- **ID 9888.** con avviso del 23 maggio 2023, codice procedura MASE-2023-93273 stata avviata la **procedura di valutazione di impatto ambientale (V.I.A.)** di competenza nazionale (artt. 20 e ss. del decreto legislativo n. 152/2006 e s.m.i.) relativa al **progetto di realizzazione di una centrale eolica denominata Orbetello** da parte di **Apollo Wind s.r.l.** (sede in Bolzano, Via della Stazione n. 7) in località varie, Comune di **Orbetello** (GR);

OSSERVAZIONI

Figura 15. PTCP Grosseto: Beni paesaggistici (Tav. ST 5)

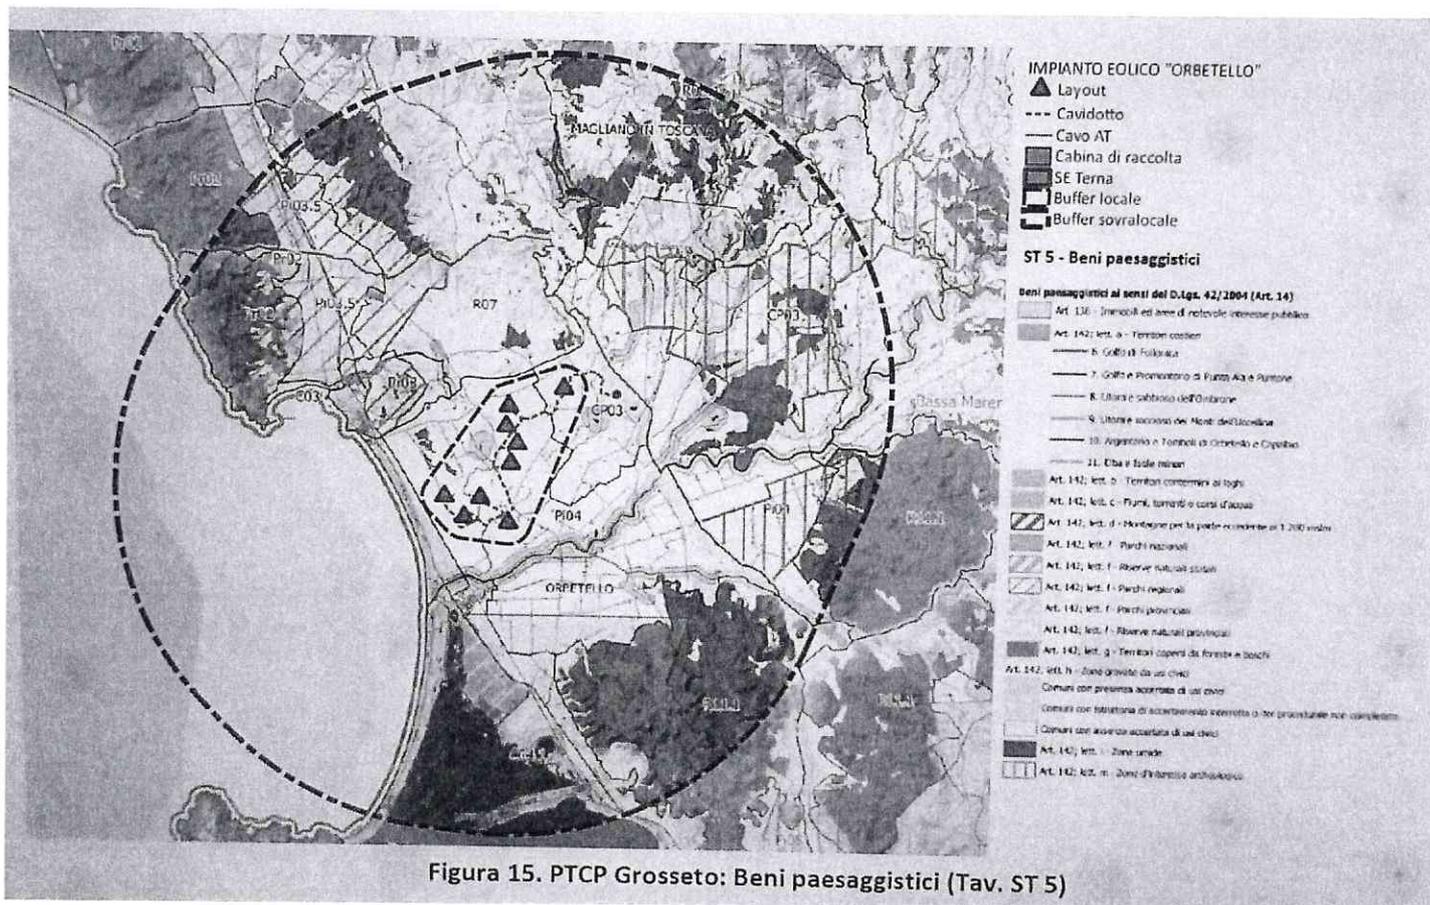
- in proposito, si ricorda che l'art. 6, comma 1°, del decreto-legge n. 50/2022, convertito con modificazioni e integrazioni nella legge n. 91/2022, in relazione all'installazione di **impianti di produzione di energia da fonti rinnovabili** è stata individuata una **"fascia di rispetto ... determinata considerando una distanza dal perimetro di beni sottoposti a tutela di sette chilometri per gli impianti eolici e di un chilometro per gli impianti fotovoltaici"**. Successivamente, con l'art. 47, comma 1°, del decreto-legge n. 13/2023, convertito con modificazioni e integrazioni nella legge n. 41/2023, **la fascia di tutela è stata ridotta a "tre chilometri" per gli impianti eolici e a "cinquecento metri" per gli impianti fotovoltaici.**

Detta **fascia di rispetto** risulta, quindi, nel caso di specie **estesa tre chilometri dal limite delle zone tutelate con vincolo culturale** (artt. 10 e ss. del decreto legislativo n. 42/2004 e s.m.i.) **e/o con vincolo paesaggistico** (artt. 136 e ss. e 142 del decreto legislativo n. 42/2004 e s.m.i.). In ogni caso, **la visibilità di detti aerogeneratori alti oltre 200 metri sarebbe ben presente in tutta l'area;**
